Avis délibéré de l'Autorité environnementale relatif à la mise à 2x2 voies de la RD 9 en Corrèze

n°Ae: 2011-08

Procédure d'adoption de l'avis n°Ae 2011-08

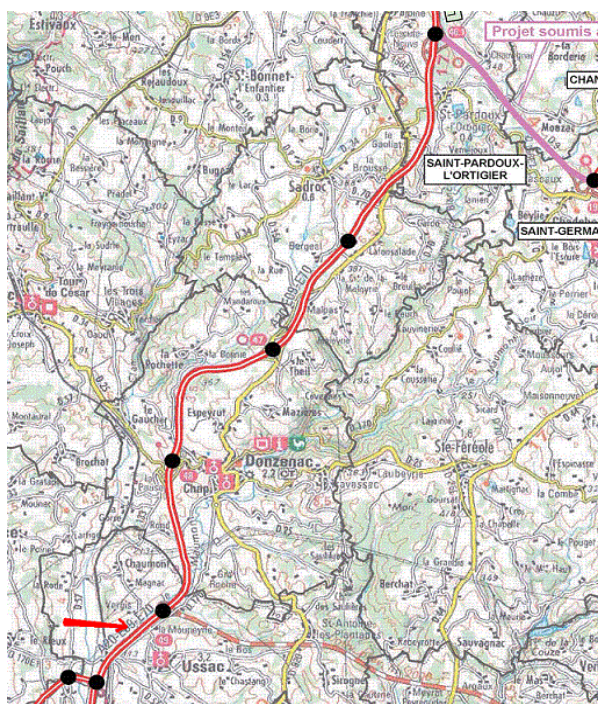
Le maître d'ouvrage (p.12 et 37) indique : *"L'aménagement de l'autoroute A 20 à 2x3 voies entre les échangeurs 49 (raccordement du contournement nord de Brive sur l'A 20) et 49 bis (raccordement de la section Bordeaux-Brive de l'A 89 sur l'A 20), en fonction de l'évolution des trafics, fait partie du programme de l'A 89 dont l'échéance n'est pas définie à ce jour"* (Section signalée par une flèche rouge sur la carte de droite).

L'Ae note que l'élargissement de la RD 9 peut se réaliser de manière autonome sans que l'élargissement de l'A 20 soit obligatoire. L'étude d'impact examinée par l'Ae porte sur la seule partie de la RD 9 élargie et présente l'appréciation des impacts de l'ensemble du programme de Bordeaux à Clermont-Ferrand, à l'exception de l'élargissement de l'autoroute A 20.

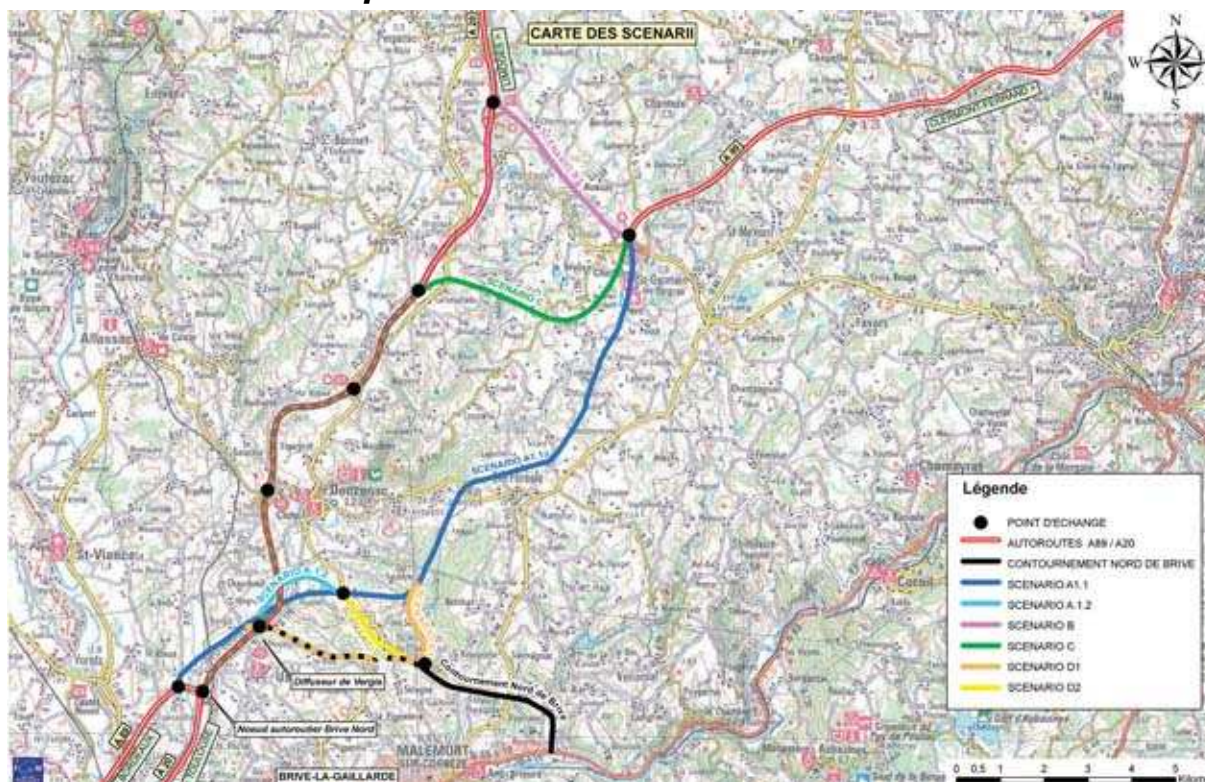
4-2 L'étude comparative des variantes

Le chapitre 5 présente la comparaison des quatre scénarios étudiés par le maître d'ouvrage :

- les scénarios A (bleus) : poursuite de l'A 89 en tracé neuf ;
- le scénario B (mauve) : aménagement sur place de la RD9 et de l'A 20 ;
- le scénario C (vert) : rejoindre l'autoroute A 20 au plus court en passant au sud de la RD 9 ;
- les scénarios D (orange et jaune) : variantes aux tracés neufs regroupées avec le contournement nord de Brive (CNB).

Le tableau de la p. 162 présente les caractéristiques techniques et financières des différents scénarios étudiés. Le scénario B retenu par le maître d'ouvrage est celui qui économise, et de très loin, le plus d'espaces naturels.

L'AE recommande d'établir un tableau comparatif de synthèse des variantes sur les paramètres environnementaux.
